PERSPEKTIVEN!
MIT EINANDER PLANEN FÜR DIE ELBINSELN

Bürger*innengutachten zur A 26 in Wilhelmsburg

Vorgelegt am 04.10.2017

Abb.1 : Plakat A 26 Hafenspassage Hamburg 6C : Anschluss HH Hohe Schaar bis AD HH-Stillhorn in zwei Varianten:
AS Otto-Brenner-Straße & AS Komplexknoten Stillhorn – Stand: 04/2017

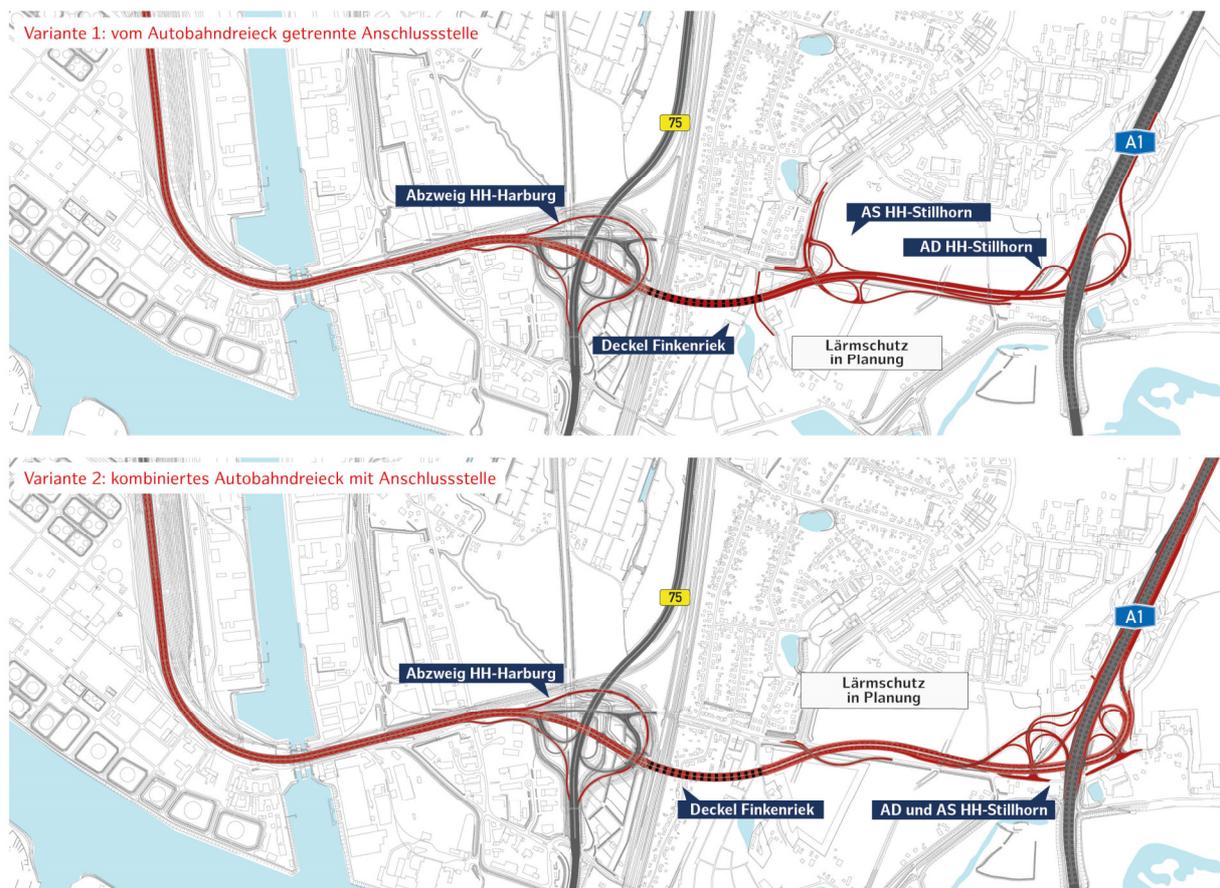
Die Anschlussstellengestaltung der vorliegenden Planungen wurde von den der BWVI und Deges stets als eine der wesentlichen, noch nicht entschiedenen Gestaltungsspielräume hervorgehoben. Im Beteiligungsverfahren wurde jedoch an beiden bislang zur Diskussion stehenden Varianten (Anschluss Otto-Brenner-Straße und Komplexknoten Stillhorn) deutliche Kritik hervorgebracht. Beide Varianten boten für die beteiligten Bürger*innen keine zufriedenstellenden Lösungen. Deshalb wurde bürger*innenseits eine Alternative dazu entwickelt: Statt der bisherigen Varianten wird eine Anschlussstelle im Süd-Westen als Halbanchluss in Verlängerung des Pollhorer Hauptdeichs/Pollhorn Wegs mit Zufahrt auf die A26 Richtung in Richtung Osten gefordert (Anschluss „Pollhornbogen“).

Wie bereits erwähnt wurden die in den Planungen bisher dargestellten Anschlussstellen grundsätzlich kritisiert und bieten den beteiligten Bürger*innen keine zufriedenstellenden Lösungen für ihre Bedenken und Sorgen, forcieren diese teilweise gar. Die wesentlichen Kritikpunkte sind an dieser Stelle zusammengefasst, da sie die Dringlichkeit des vorgebrachten Bürger*innenvorschlags einer alternativen Anschlussstelle im Süd-Westen Wilhelmsburgs verdeutlichen.

Abb.4 Ausschnitt: A 26, Ost – Planfall 21 (2030), SV-Differenzbelastung* zu Planfall Halbanschluss Pollhorner Bogen, im Vergleich zum Planfall: AS Otto-Brenner-Straße– Stand: 05/2017

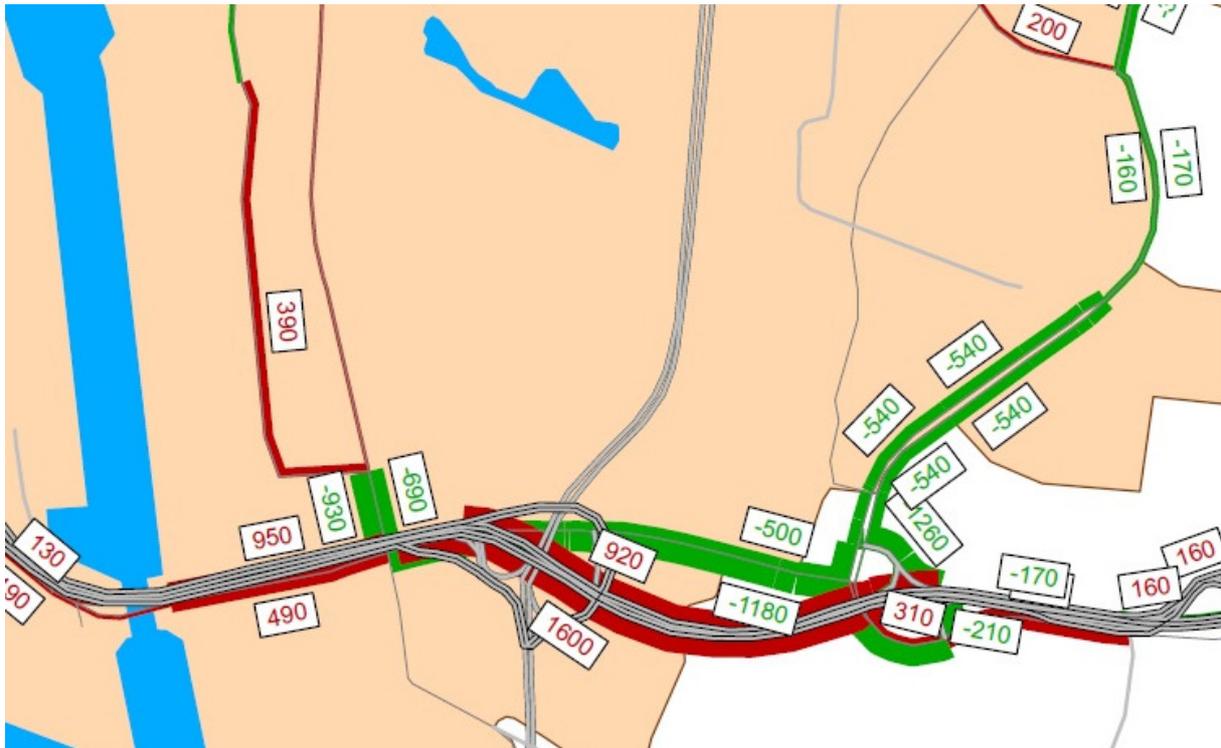
Im Beteiligungsverfahren wurde zu vielen Zeitpunkten eine Entlastung der Kornweide und Otto-Brenner-Straße gefordert. Gerade LKW-Verkehre sind es, die das Verkehrsnetz und die Bewohner*innen der Elbinseln stark belasten. Die Variante „Pollhornbogen“ bietet hier einen ganz entscheidenden Nutzen für Wilhelmsburg: Mit dem unmittelbar am Industriegebiet gelegenen Anschluss in Richtung Osten bietet sie für LKW die schnellste Verbindung zum Autobahnnetz. Die in den Workshops vorgestellten Verkehrsentwicklungsprognosen für den Planfall „Pollhornbogen“ zeigen dann auch genau diese Entlastungen, da anzunehmen ist, dass gerade die Schwerlastverkehre den schnellsten Weg über die A26 wählen werden. Auch für die Rotenhäuser Straße sowie Straßen im Zentrum von Wilhelmsburg sagen die Prognosen Entlastungen voraus.

Abb.7 Ausschnitt: A 26, Ost – Planfall 21 (2030), SV-Differenzbelastung* zu Planfall Halbanschluss Pollhorner Bogen, im Vergleich zum Planfall: AS Otto-Brenner-Straße– Stand: 05/2017

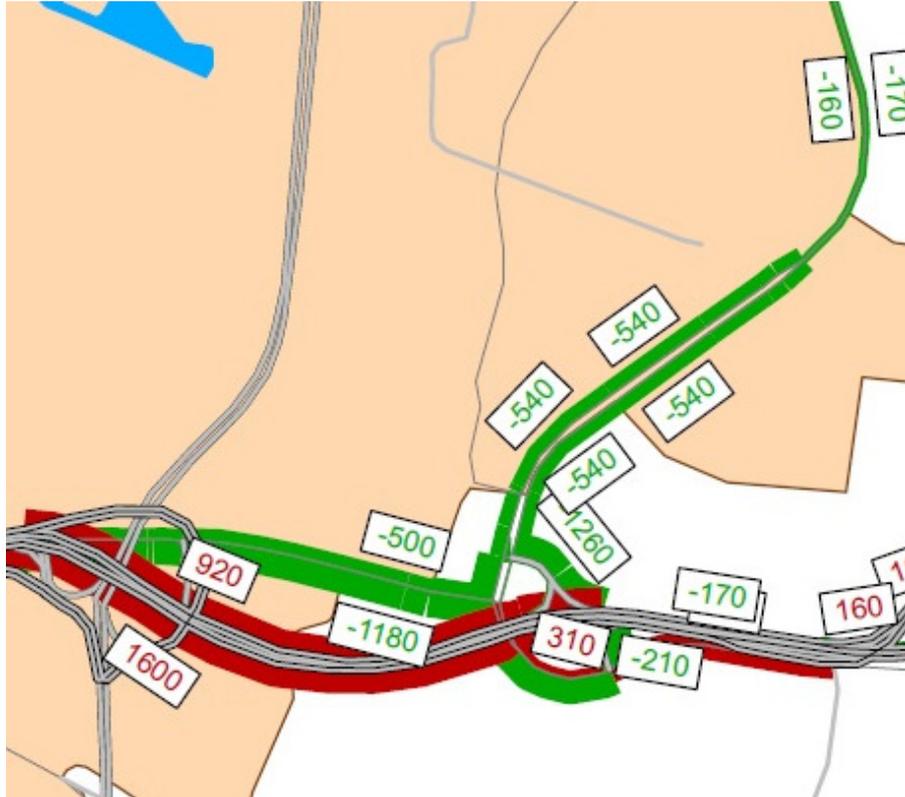
Ein Anschluss an der Otto-Brenner-Straße wurde von Beginn an des Beteiligungsprozesses von der überwiegenden Zahl der teilnehmenden sehr deutlich abgelehnt. Sie befürchten eine deutliche Mehrbelastungen der Otto-Brenner-Straße und damit verbunden erhebliche weitere Einschnitte in der Lebensqualität der ohnehin schon stark belasteten Anwohner*innen. Das ist das Gegenteil dessen, was im Stadtteil seit langer Zeit gefordert wird: eine verkehrliche Entlastung der Otto-Brenner-Straße und ein Rückbau auf zwei statt vier Spuren. Wie die Verkehrsentwicklungsprognosen zeigen, kann eine Mehrbelastungdem mit Umsetzung des Bürger*innenvorschlags entgegnet werden, weil die Zu- und Abfahrtsverkehre zur Anschlussstelle „Otto-Brenner-Straße“ entfallen und Verkehre von der Kornweide weg auf der A26 gebündelt werden.

Gefordert wird darum der Verzicht auf die Anschlussstelle an der Otto-Brenner-Straße und darüber hinaus der Rückbau der Straße, um sie unattraktiver zu machen für KFZ und damit gleichzeitig die Möglichkeit zu schaffen, andere Verkehre als Alternative zum motorisierten (und mitunter erst durch die A26 induzierten) Verkehr zu fördern, z. B. durch den Ausbau der Fuß- und Radwege. Die von Anwohner*innen seit Jahren kritisierte Barrierewirkung der Otto-Brenner-Straße wäre damit ebenfalls reduziert. Anstelle einer neuen Anschlussanstelle an eine neue Autobahn sind das die notwendigen Maßnahmen im Bereich Otto-Brenner-Straße, um einen nachhaltigen und zukunftsweisenden Beitrag zur Sicherung und Verbesserung der Lebensqualität heutiger und künftiger Anwohner*innen zu leisten!
